Resolució de la directora general d'Harmonització Urbanística i Avaluació Ambiental per la qual es formula la declaració d'impacte ambiental del projecte agrupació fotovoltaica Bugadera i Duralló (TM Palma i Valldemossa) promogut per ENEL GREEN POWER ESPAÑA, S.L.U. (177A/2025)

La declaració d'impacte ambiental del projecte agrupació fotovoltaica Bugadera i Duralló (TM Palma i Valldemossa) promogut per ENEL GREEN POWER ESPAÑA, S.L.U.

Figura 3. Ortofoto amb l'agrupació fotovoltaica projectada i els béns d'interès cultural marcats en verd clar (radi protecció Font del Mestre Pere) i creus verdes (Paratge pintoresc). Font: EIA

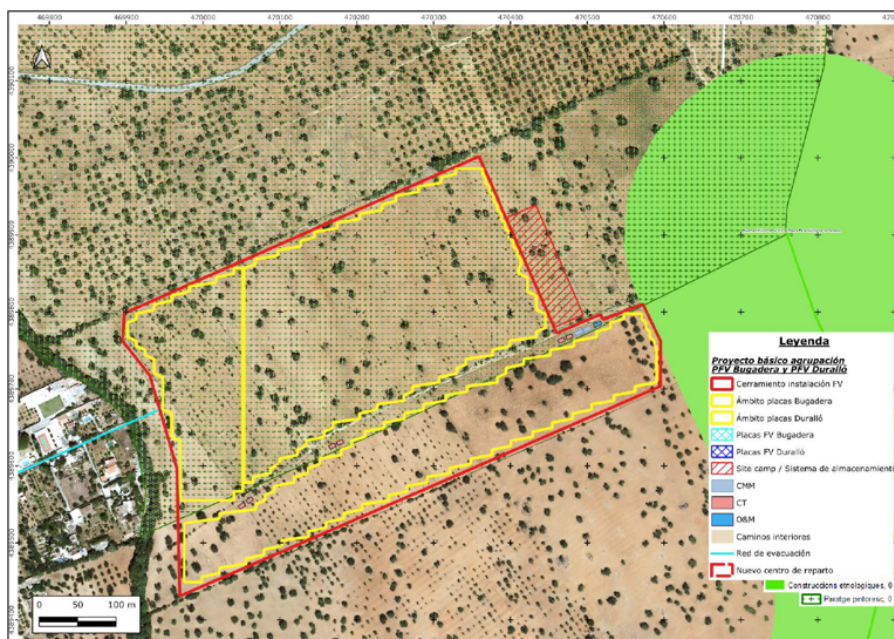
- La part de l'agrupació fotovoltaica i altres elements del projecte situats a la parcel·la que pertany al municipi de Valldemossa s'inclouen dins la zona declarada **Paratge Pintoresc** (Costa Nord Serra de Mallorca) pel Decret 984/1972, de 24 de març (BOE 94, de 19 d'abril de 1972) que mitjançant la disposició transitòria vuitena de la Llei 16/1985, del Patrimoni Històric Espanyol, i posteriorment la disposició addicional primera de la Llei 12/1998, del Patrimoni Històric de les Illes Balears, va passar a ser considerat bé d'interès cultural.

- D'acord amb l'informe del Servei de Patrimoni Històric de data 11 de febrer de 2026: «La línia d'evacuació travessa, a varis punts, el traçat del **Sistema hidràulic de la Siquia den Baster**, declarada BIC l'any 2004 amb categoria "Monument" i tipologia "Construccions Etnològiques" BOIB 192, 24/12/05 i el traçat del **Sistema hidràulic de la Font de la Vila** declarada BIC l'any 2006 amb categoria "Monument" i tipologia "Construccions Etnològiques" BOIB 6, 11/01/07.»

[...] entenem que la part del Parc Fotovoltaic que afecta al terme de Valldemossa **és considerada zona d'exclusió** per afectar un Bé d'Interès Cultural (Paratge pintoresc) i la seva implantació suposaria una important alteració d'aquesta àrea protegida.

Per altra banda, la línia d'evacuació hauria de creuar en diverses ocasions les siques d'en Baster i de la Vila, ambdues declares Bé d'interès Cultural. Finalment, i tal s'assenyala a l'informe arqueològic, la parcel·la 154 del polígon 3 de Valldemossa forma part de l'àrea declarada Paratge Pintoresc (la qual mitjançant la disposició addicional primera de la Llei 12/98, del patrimoni històric de les Illes Balears, va passar a ser considerada Bé d'Interès Cultural). [...] Al marge de les dificultats tècniques que planteja el creuament de la línia d'evacuació amb les siques d'en Baster i de la Vila, [...].

D'aquest informe s'extreu que la parcel·la situada al municipi de Valldemossa on es pretén implantar l'agrupació fotovoltaica, en l'àmbit normatiu, no admet la construcció d'un parc fotovoltaic amb bateries.

Figura 4. Ortofoto de la parcel·la estudiada amb la poligonal del projecte (vermell) amb la capa de la Xarxa Hidrogràfica i zones amb risc d'inundació. Font: IDEIB i creació pròpia

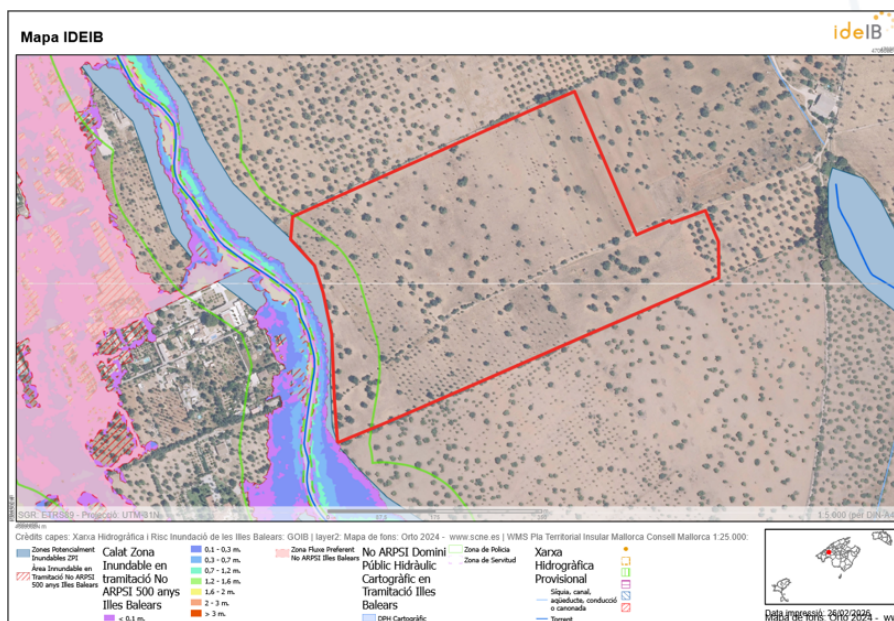
A la zona oest de l'agrupació fotovoltaica a escassos 40 metres de la polygonal s'hi troba el **Torrent d'Avall o Torrent de Valldemossa**. D'acord amb l'IDEIB, l'agrupació fotovoltaica se situa fora de la zona de servitud i de la zona de flux preferent del torrent i limita amb la zona potencialment inundable de torrent. Per altra banda, l'agrupació fotovoltaica sí que se situa dins la zona de policia de torrent.

Cal destacar, que la línia d'evacuació del projecte travessarà l'Àrea de Prevenció de Risc (APR) d'Inundació del torrent d'Avall.
